改善箇所説明図

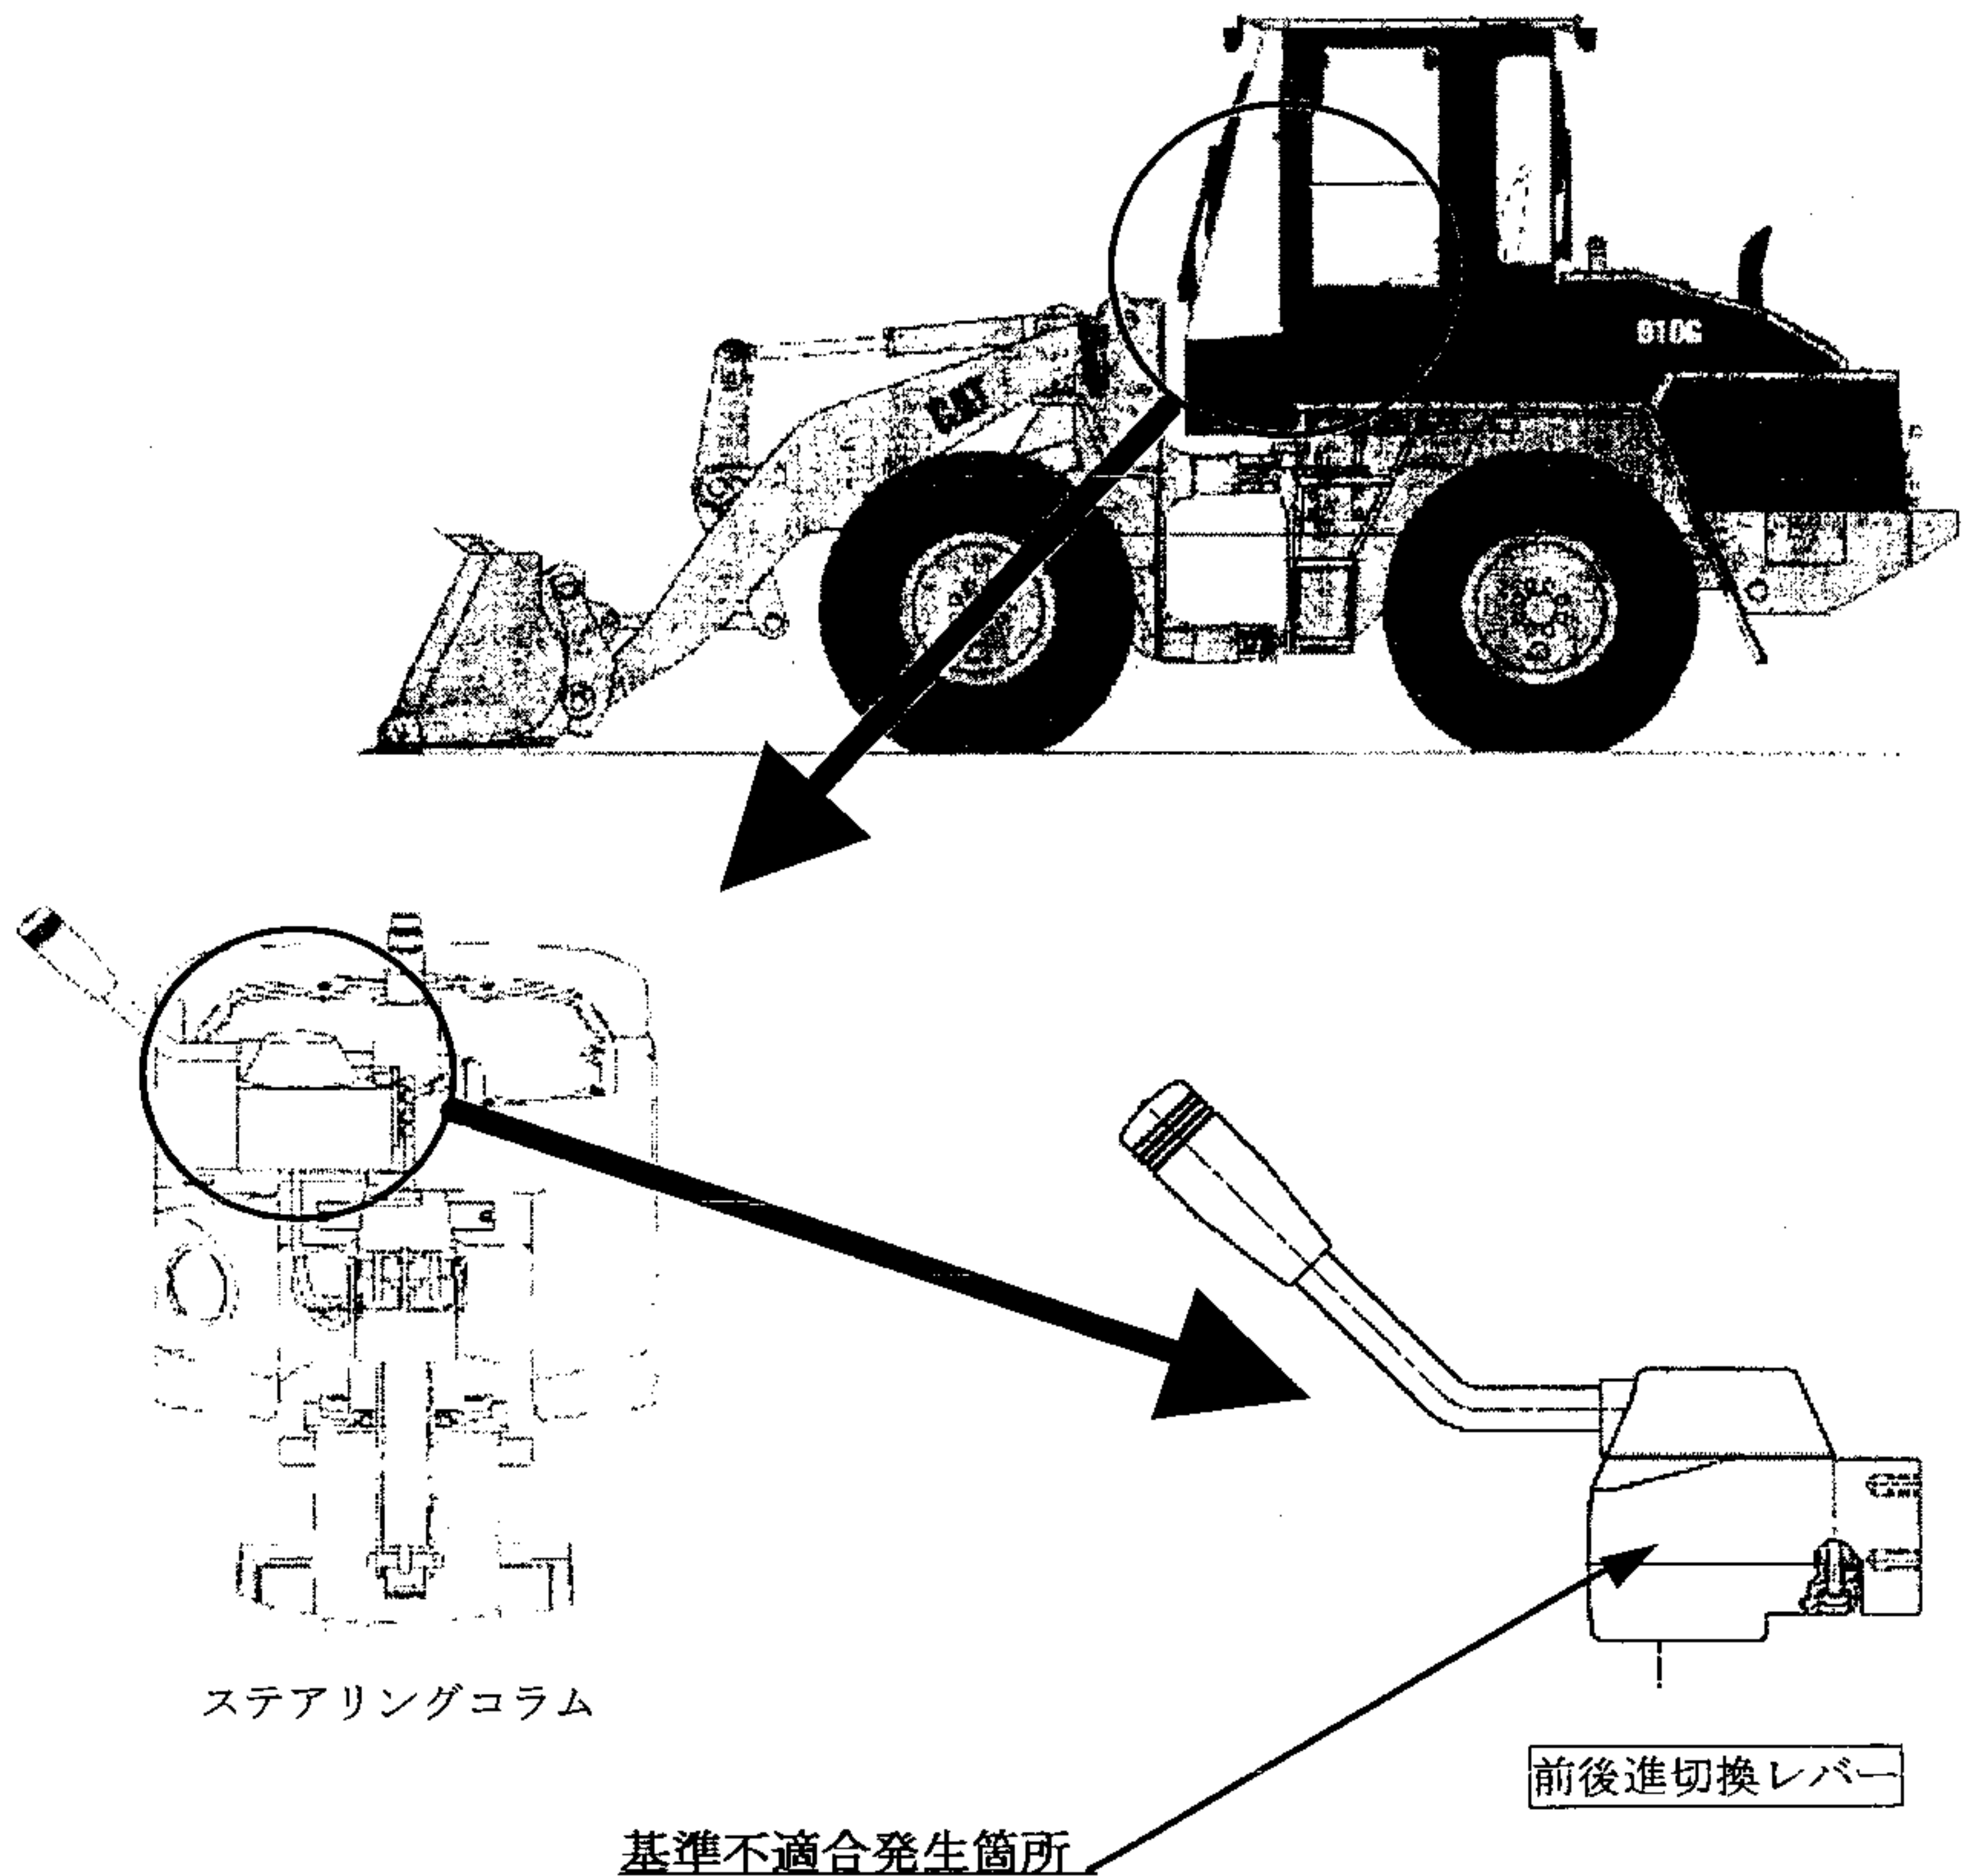
動力伝達装置において、前後進切換レバー内部の電気接点の容量が不足しているため、切換操作の繰返しによって接点が早期に摩耗し、その際発生する摩耗粉が接点間に堆積して回路が短絡することがあり、当該レバーを操作しても変速機が中立にならず、不意に走行してしまうおそれがある。

全車両、前後進切換レバーを対策品と交換する。

注：  は交換部品を示す。
